(改善箇所説明図)①

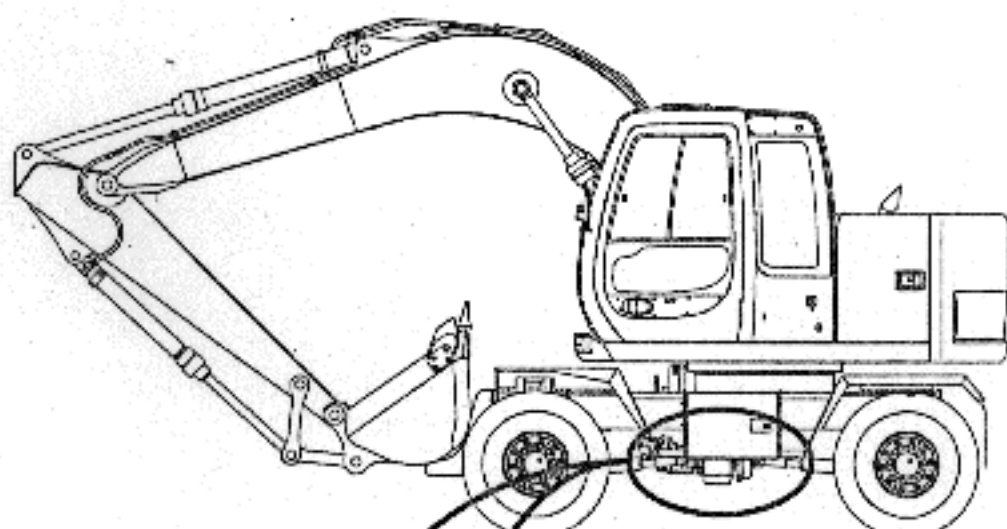
基準不適合発生箇所

動力伝達装置において、変速機に動力を供給する油圧モーター内部のシリンダブロックとピストンに加工不良のものがあり、そのままの状態で使用を続けると、油圧モーターから作動油が漏れ、最悪の場合、走行不能に至るおそれがある。

改善内容

全車両、油圧モーターを良品と交換する。

(良品の供給に時間がかかることから、当面の暫定対策として「改善対策が完了するまでの間、油圧モーターから異音が発生した場合は運行をしない」旨を使用者に対し通知する。)

トランスミッション結合部上面に、白色のペイントを塗布する。
